č.j.: MZP/2023/520/578  
sp. zn.: ZN/MZP/2023/520/49

*řízení o stanovení průzkumného území pro zvláštní zásahy do zemské kůry Březový potok*

**Doplnění žádosti o stanovení průzkumného území pro zvláštní zásahy do zemské kůry Březový potok na základě výzvy Ministerstva životního prostředí ze dne 29. května 2023 č. j. MZP/2023/520/578**

Obr. 1 - Předmětné území s vyznačením lokalit umístění povrchového areálu

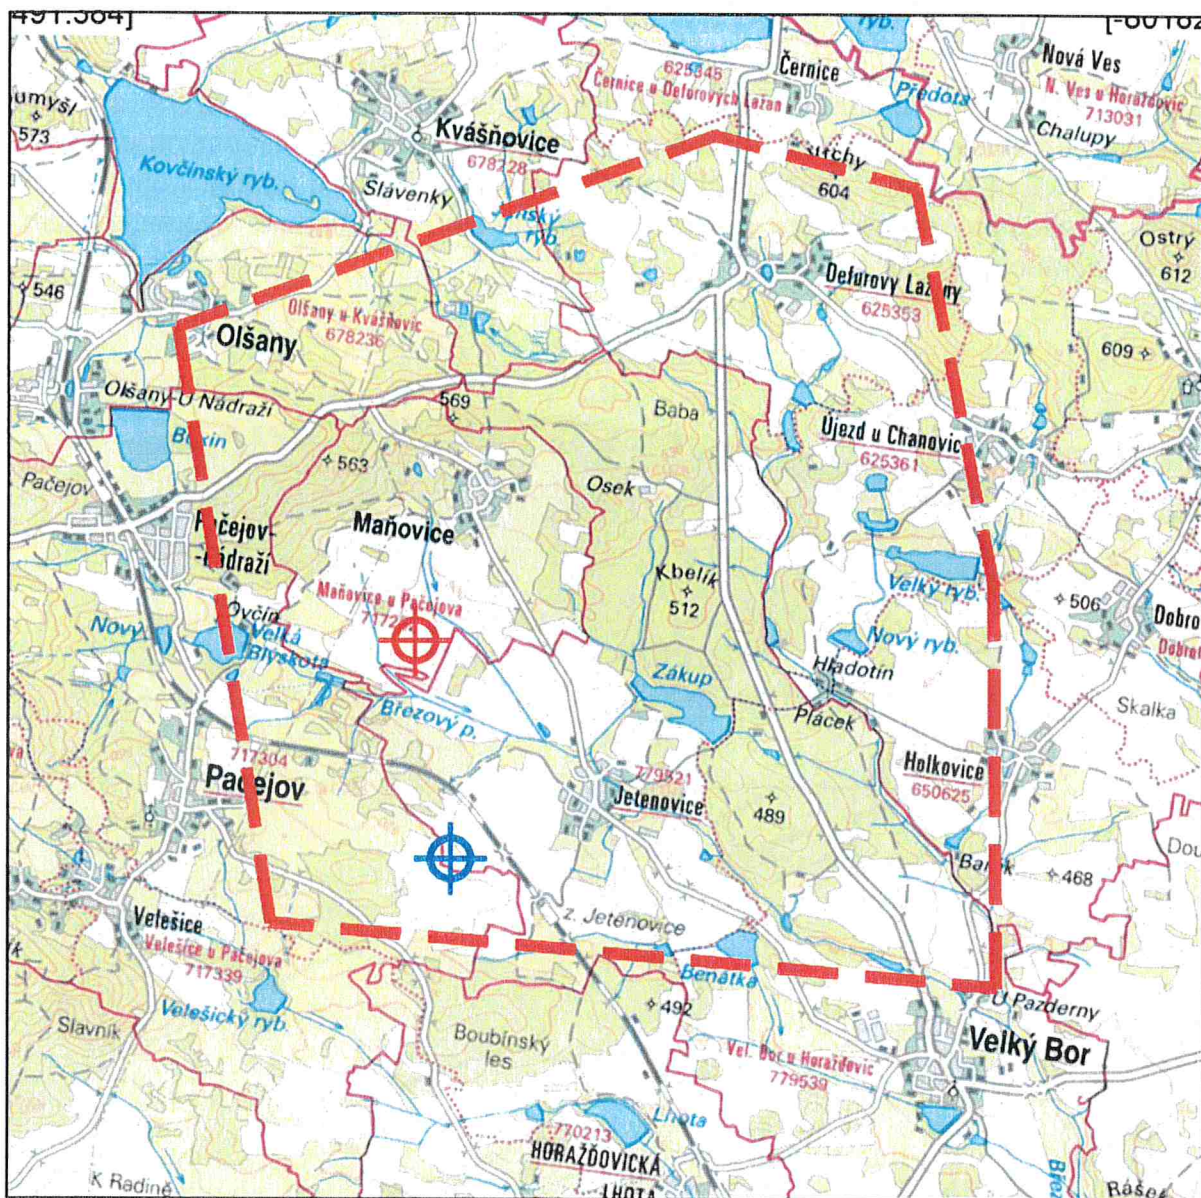
**5) Doplnit podklady žádosti o rámcové parametry budoucího úložiště, a to alespoň v následujícím rozsahu: kapacita úložiště, prostorové vymezení povrchového areálu, hloubka a rozsah struktury podzemní části úložiště, předpokládaný způsob napojení areálu na dopravní a technickou infrastrukturu a harmonogram výstavby úložiště.**

Lokalita Březový potok jako celek nevykazuje významné environmentální střety se záměrem vybudování povrchové části hlubinného úložiště. Nejvhodnějším územím pro umístění povrchového areálu jsou ty části lokality, kde převládá zemědělská půda s nízkou třídou ochrany v maximální vzdálenosti od obytné zástavby s minimální vizuální intruzí. Dalším nezbytným předpokladem pro umístění povrchového areálu je možnost napojení na dopravní a technickou infrastrukturu. Na základě uvedeného posouzení lokality byly vybrány dvě potenciálně nejvhodnější místa pro umístění povrchového areálu.

- Povrchový areál 1 (preferované umístění)

Tato varianta je vymezena jihozápadně od obce Maňovice. Navržené umístění povrchového

areálu se nachází na zemědělské půdě v západním sousedství s lesíkem, který se nachází uprostřed zemědělských kultur.

- Povrchový areál 2 (alternativní umístění)

Potenciální umístění povrchového areálu se nachází v jihozápadní části lokality mezi železniční tratí č.190 a silnicí III/18614 západně od obce Jetenovice v mírném svahu východní orientace na zemědělské půdě.

Areál (bez střeženého prostoru) je plánován na plochu o rozloze cca 128 600 m<sup>2</sup> a bude celý oplocen. Střežený prostor pak zaujímá celkovou plochu cca 42 320 m<sup>2</sup>. Celková výměra povrchového areálu včetně střeženého prostoru je odhadována na 170 920 m<sup>2</sup>.

Obr.3: Grafické vyjádření výsledku výpočtu hodnocení lokalit dle základního výpočtu

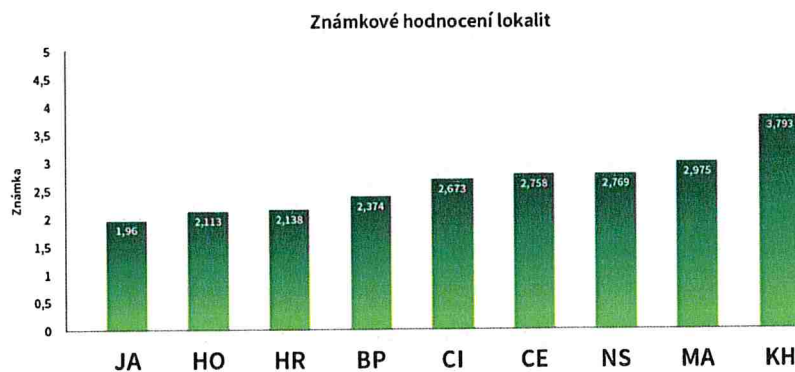
**6) Doplnit vlastní text žádosti o kritéria a důvody výběru lokality „Březový potok“ mezi 4 preferované lokality. Ministerstvo nepovažuje k tomuto bodu z důvodu srozumitelnosti žádosti za dostatečné, jsou-li tyto informace součástí některého z celé řady podkladů či příloh žádosti.**

Na základě provedeného druhého kroku hodnocení porovnání lokalit dle klíčových kritérií (tzn. výpočtů známkového hodnocení lokalit stanovených na základě hladin významnosti indikátorů a kritérií a jejich reprezentativních hodnot pro každou lokalitu) a následných porovnávacích výpočtů (celkem bylo provedeno 8 variant výpočtů hodnocení lokalit), se na prvních čtyřech místech objevují vždy stejné čtyři lokality (v abecedním pořadí): Březový potok, Horka, Hrádek, Janoch (ETE-jih) s drobnými obměnami ve vzájemném pořadí (Obr. 3).

Lokalita Březový potok se umístila v multikriteriálním hodnocení jako nejlepší v klíčovém kritériu K7 Seismická a geodynamická stabilita reflektující původ a předpokládaný vývoj horninového prostředí v horizontu až do doby nutné pro zpracování bezpečnostních rozborů (cca stovky tisíc let). Lokalita byla dále hodnocena jako velmi vyrovnaná ve všech hodnotících kritériích. Relativně vyšší známku získala oproti ostatním v bezpečnostních a projektových kritériích, a to konkrétně v kritériu K1 Velikost využitelného horninového masivu hodnotící celkový objem potenciálně využitelného horninového bloku pro umístění HÚ, a tedy dostatečné rezervy pro vybudování hlubinného úložiště a možnost uložení předpokládaného objemu inventáře radionuklidů. Dále v kritériu K4 Variabilita geologických vlastností vycházejících díky přítomnosti relativně méně tektonicky postiženého a výrazně homogenního a hluboce založeného tělesa blatenského a červenského granodioritu s vhodnými mechanickými a petrografickými charakteristikami pro vybudování hlubinného úložiště. Lehce nadprůměrných charakteristik také dosahuje hodnota známek pro kritéria K5 a K6: Charakteristika proudění vody v okolí HÚ a transportní charakteristiky (rychlost proudění vody v úložišti a propustnost horninového masivu) a Identifikace a umístění drenážních bází, které reflektuje charakteristiky proudění podzemních vod. V tomto případě

je rychlost proudění relativně nižší a příznivější vzdálenost od drenážních bází. V případě hodnocení environmentálních kritérií je lokalita srovnatelná s ostatními.
